**ELETTRODOTTO 380 kV "GISSI – LARINO – FOGGIA"
INTEGRAZIONI AL SIA**

**RICHIESTA DI AUTORIZZAZIONE IN DEROGA, AI SENSI DEGLI ARTT. 17 E 28
DELLE NTA DEL PAI DELL'AUTORITÀ DI BACINO DEI FIUMI TRIGNO, BIFERNO E
MINORI, SACCIONE E FORTORE – NOTA DI ACCOMPAGNAMENTO AGLI STUDI
PER LA VERIFICA DI COMPATIBILITÀ IDROGEOLOGICA AL PAI**

Figura 1 – Torrente Sinarca sostegno 211; in viola il tracciato ottimizzato, in verde l’alternativa 7, in rosso il tracciato proposto in iter istruttorio

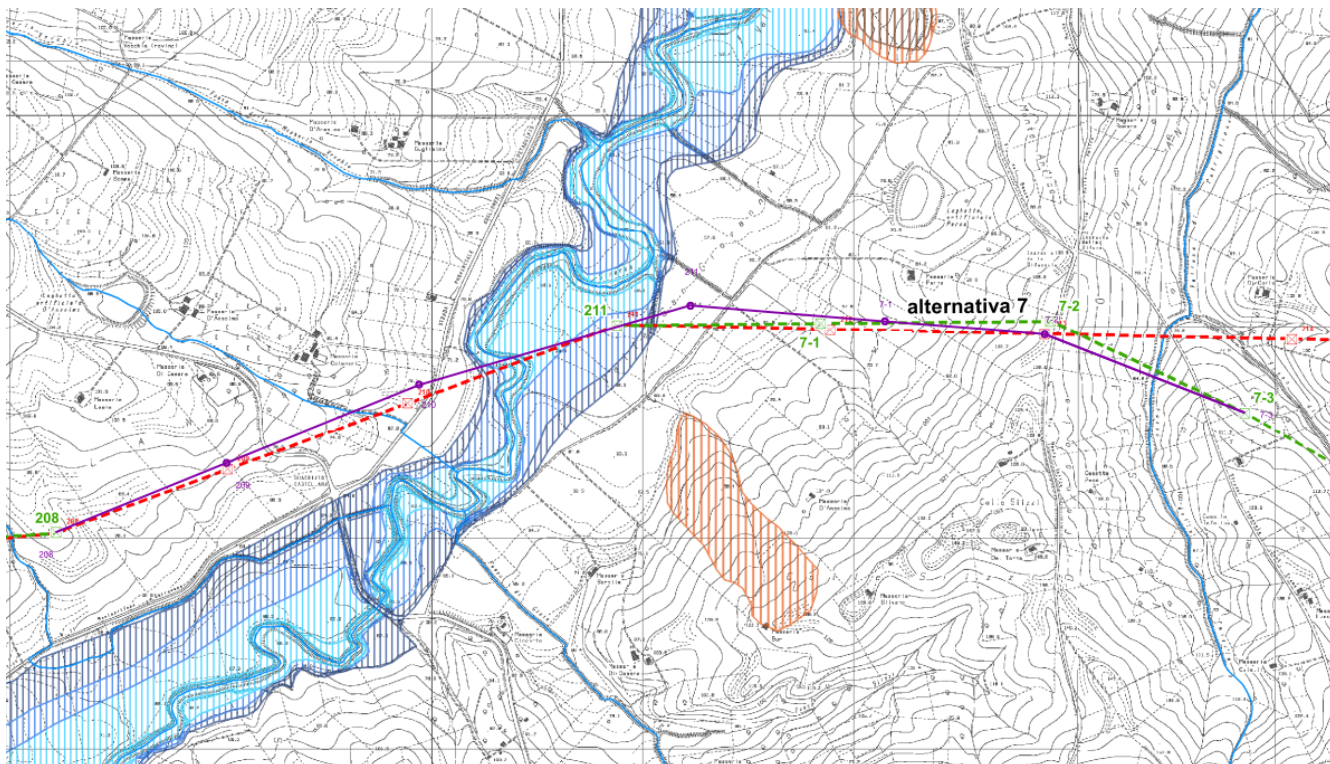
Il **sostegno 211**, per il quale l’AdB ha raccomandato, come per i sostegni sopra elencati, una verifica puntuale della posizione, sarà invece delocalizzato esternamente rispetto alle aree a pericolosità idraulica, come spiegato nel successivo § 2.1.

L’ottimizzazione studiata consente la delocalizzazione del sostegno 211 esternamente rispetto all’area a pericolosità idraulica elevata PI2 del torrente Sinarca, come riportato nella successiva Figura.

Lo spostamento consente inoltre di localizzare il sostegno al di fuori della fascia di rispetto del torrente Sinarca (vincolo paesaggistico ai sensi dell’art. 142, comma 1, lett. c) del D.Lgs. 42/2004.

Tale spostamento comporta tuttavia un allungamento della campata tra il sostegno 210 e il sostegno 211 e una conseguente modifica dell’altezza dei sostegni stessi (h max 76 m).

Figura 4 – Spostamento sostegno 180

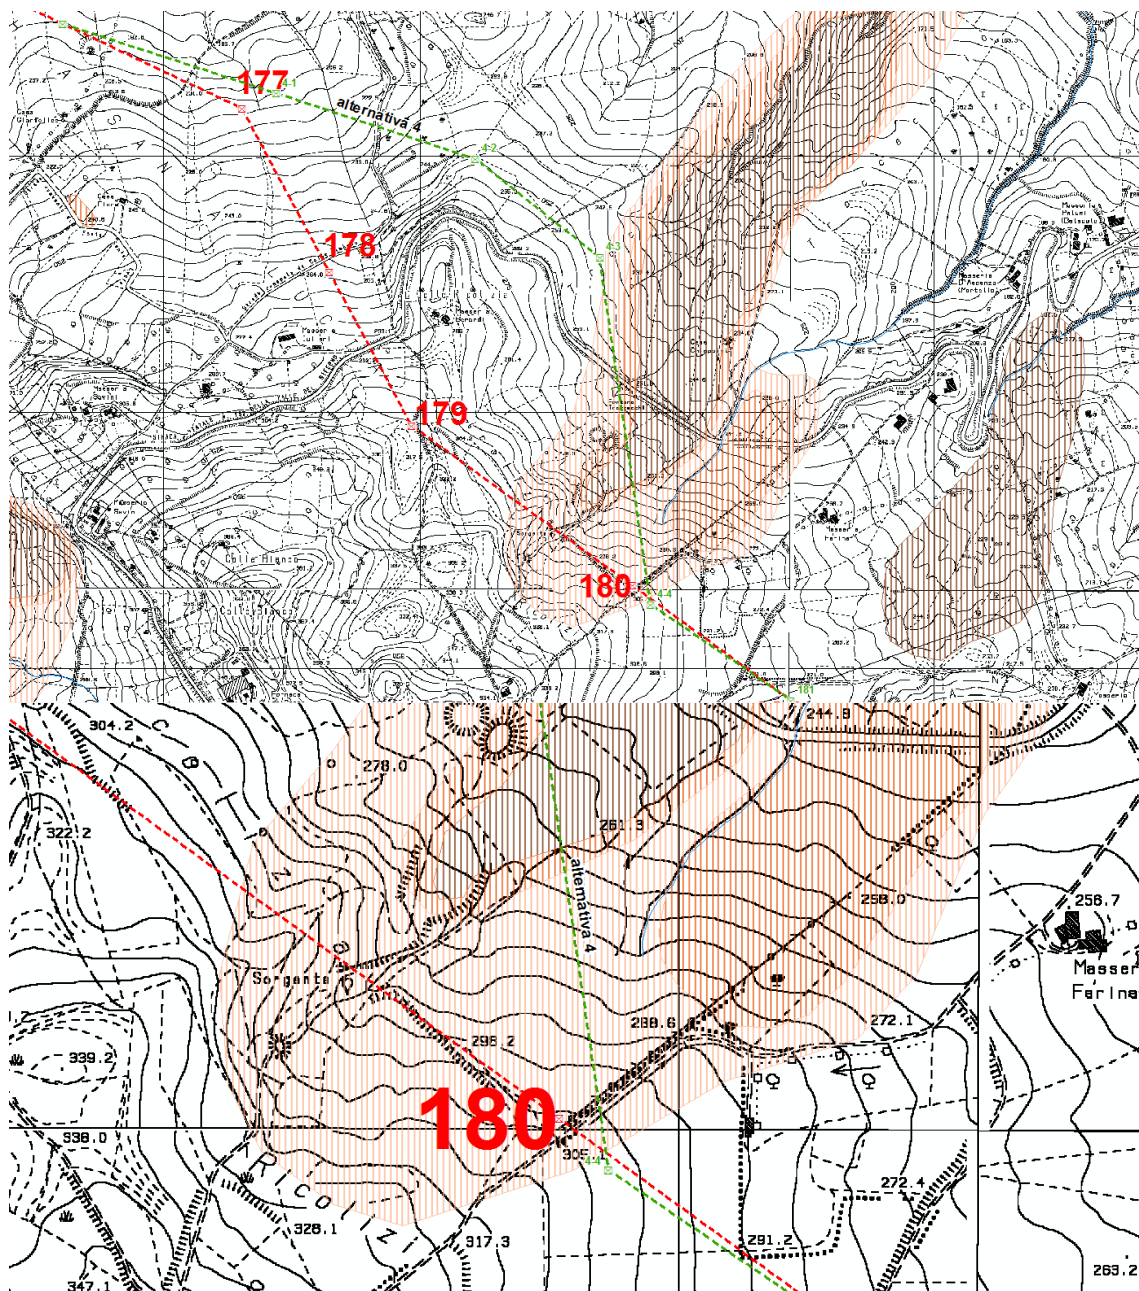
Lo studio dell'alternativa 4, che risponde alla Richiesta CTVIA - punto 12 c nella quale è stato richiesto di "Valutare soluzioni migliorative per i sostegni 179 e 186 al fine di ridurre l'impatto paesaggistico e fornire le relative fotosimulazioni", coinvolge più sostegni in quanto, per caratteristiche del territorio, non è stato possibile spostare solamente il sostegno maggiormente visibile.

L’ottimizzazione studiata (alternativa 4) consente la delocalizzazione del sostegno 180 esternamente rispetto all’area a pericolosità da frana moderata (PF1), come riportato nella successiva Figura.

In particolare, per risolvere la criticità del sostegno 179 è stato modificato il tracciato dal sostegno 175 al sostegno 181. Tale modifica ha permesso quindi di risolvere l'interferenza con l'area vincolata dal PAI.

Figura 5 – Spostamento sostegno 186

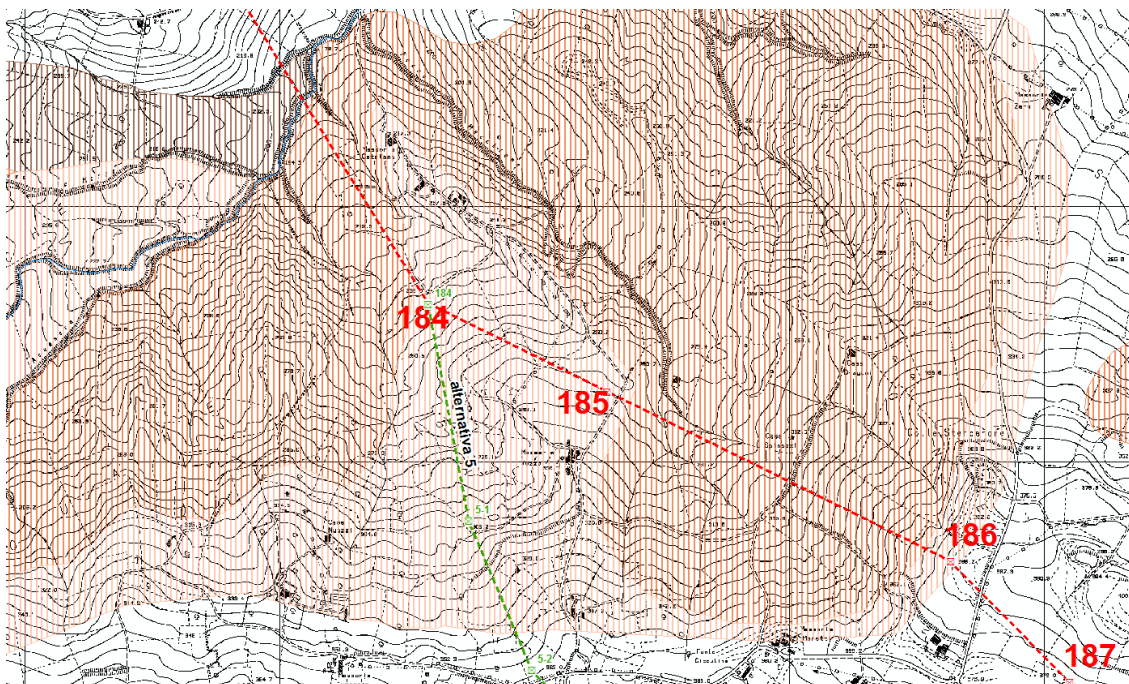
Lo studio dell'alternativa 5, che risponde alla Richiesta CTVA - punto 12 c nella quale è stato richiesto di "Valutare soluzioni migliorative per i sostegni 179 e 186 al fine di ridurre l'impatto paesaggistico e fornire le relative fotosimulazioni", prevede lo spostamento del sostegno 186 (posto su un crinale visibile dal centro abitato di Montenero di Bisaccia nel tracciato di progetto in iter autorizzativo).

L'ottimizzazione studiata (alternativa 5) consente la delocalizzazione del sostegno 186 esternamente rispetto all'area a pericolosità da frana moderata (PF1), come riportato nella successiva Figura.

Tale modifica ha permesso tuttavia di risolvere anche l'interferenza con l'area vincolata dal PAI.
